Nota van zienswijzen wijzigingsplan Pater Aartslaan, behorende bij besluit van 26 juli 2022

Betreft : Notitie waterhuishouding Uitbreidingsplan de Oude School te Borkel

Vestiging Valkenswaard Den Dries 4 5552 CL Valkenswaard 040-207 6163 ra-plus.nl	
Opdrachtgever:	Gebr. Van Gisbergen		
Project:	Uitbreidingsplan de Oude School te Borkel		
Onderdeel:	Dwarsprofielen BRM-fase		
Getekend: S.Bo	d.d. 19-04-2022	Schaal: 1:200	Projectnr.: 21018.1
Revisie: B	d.d. 18-07-2022	Formaat: A2+	Blad 1 van 1
Status: Definitief	Gec.: H.Za	Gez.: R.We	Dir.: P:121018.1\F:121121018.1-DWP01-B.dwg
			Tekeningnr.: 21018.1-DWP01-B

4. Realiseren berging

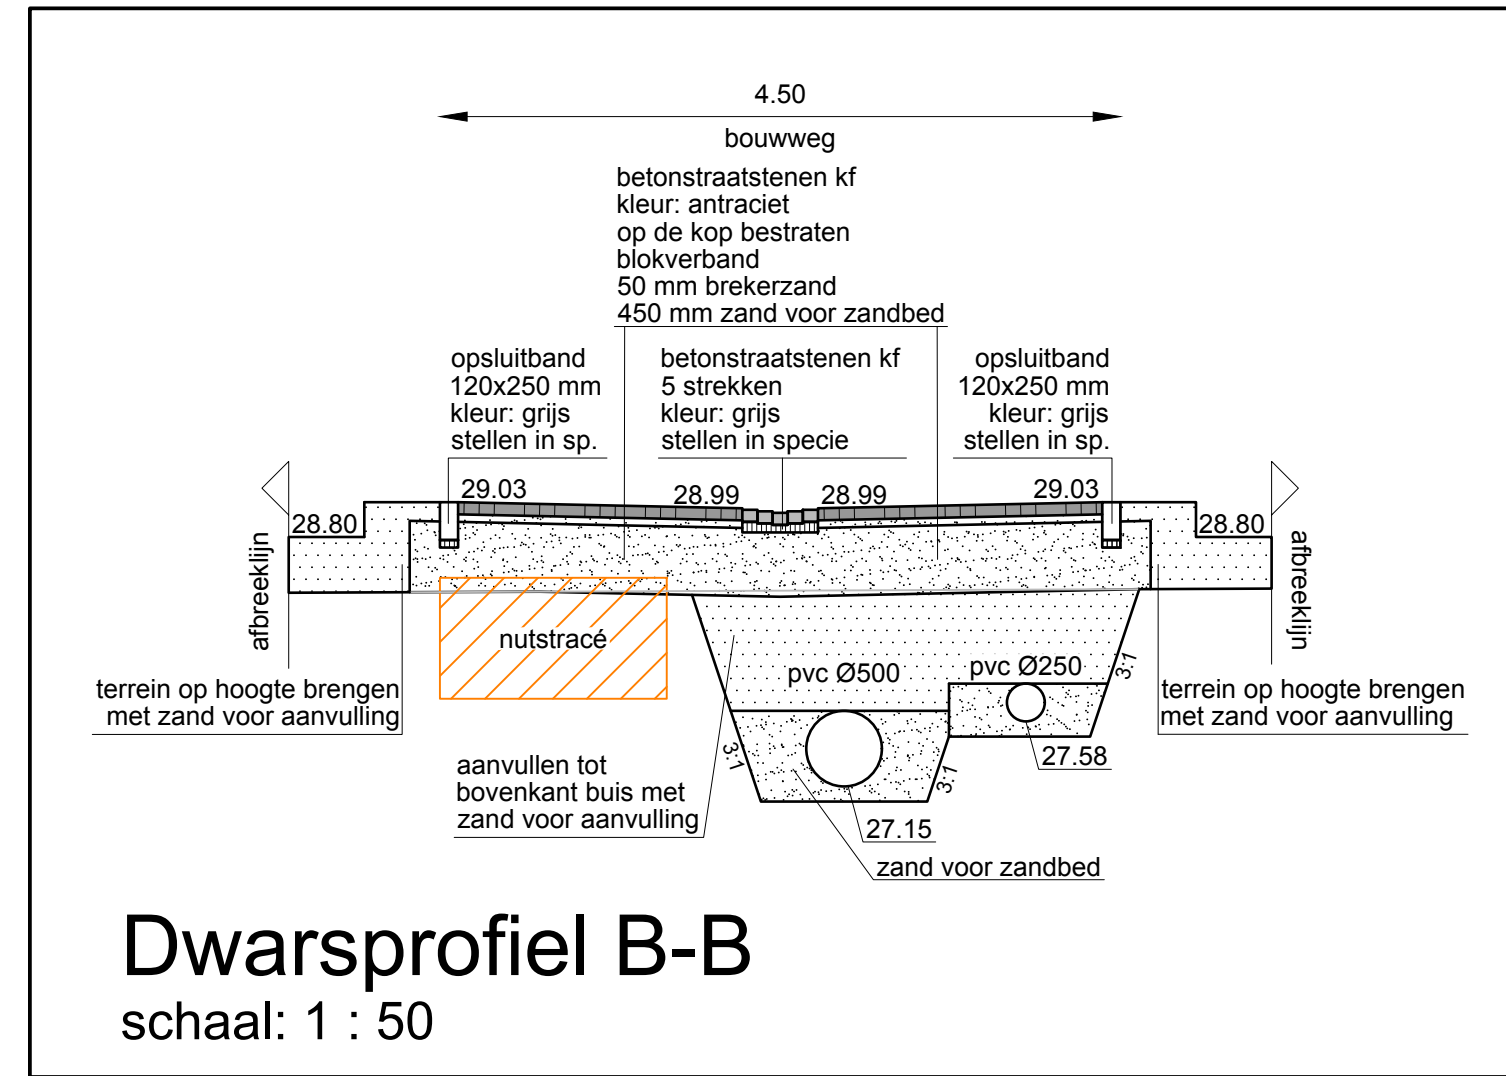
Op de plattegrond hebben wij gezien dat er bij de sloot (dwarsprofiel CC) een betonnen keerwand komt van 2 meter. Vanuit ons terras is er een mooie groene slootkant. Dit is beter dan een betonnen keerwand.

Daarnaast neemt deze betonnen wand geen water op in de bodem/zijwand, met als gevolg dat het water volledig door het perceel aan de andere zijde (mijn weiland) geabsorbeerd moet worden. Dit wordt nog versterkt doordat van Gisbergen het grondpeil op de bouwlocatie wil optrekken, waardoor de betonnen keerwal meer dan 2 meter hoog wordt en in geval van een waterbuffer nog meer water in mijn weiland beland. De gevolgen laten zich raden: afkalvende slootoever, overstromingen en onbegaanbare wei bij zware regenval en wateroverlast in de achtertuinen van de huizen aan de Dorpsstraat alsmede ook aan deze zijde van mijn weiland.

Mijn voorstel zou zijn om de bestaande sloot aan de westzijde, zijde C-C te handhaven zoals die nu is, dus begroeit aan beide zijden, zonder plaatsing van een betonnen keerwand erin zodat het regenwater via de sloot de bodem en beide zijkanten in kan en het overtollige water geleidelijk in de achtergelegen hoofdsloot kan worden afgevoerd.

In verband met de wegprofilering en de gewenste parkeerplaatsen is er ter plaatse van de sloot een betonnen keerwand noodzakelijk. Deze zal in de praktijk circa 80 cm boven maaiveld uitsteken en op ruime afstand van het zicht veld (circa 6 meter) verwijderd staan en groen begroeid raken, waardoor de keerwand, naar verwachting, nauwelijks zichtbaar zal zijn. Mocht dit onverhoopt niet het geval zijn, zal de gemeente na realisatie en oplevering van de keerwand een gepaste oplossing hiervoor zoeken. De gemeente neemt na oplevering van het werk contact op met reclamant 1.

In de huidige situatie voert de sloot ook onbelemmerd af, daarnaast zal er een leegloopvoorziening worden aangebracht in het stelsel, dan voldoet het in de nieuwe situatie aan de eisen die gesteld worden vanuit het beleid rondom waterberging. Gezien het terrein in de huidige situatie ook al verhard (puin verharding) is en afwatert op de zijslot zal vanuit daar de kans op wateroverlast alleen maar afnemen omdat het nieuwe terrein alleen maar op de andere sloot afwatert die stroomafwaarts ligt en dieper gelegen. Ons inziens zal de overlast eerder meevallen t.o.v. de huidige situatie. Tevens zullen bij extreem weer alle sloten naar alle waarschijnlijkheid verzadigd zijn.

Het gedeelte van de sloot dat wordt gebruikt voor het plan Pater Aartsiaan wordt opgelost en afgewaterd op eigen terrein, conform de aangepaste paragraaf 5.3 (bijlage I van deze nota). Daarnaast watert het bestaande parkeerterrein in de huidige situatie af naar de sloot. Straks wordt het water van dit terrein afgewaterd via de achtergelegen sloot, dit zal voor minder overlast zorgen i.p.v. meer overlast.
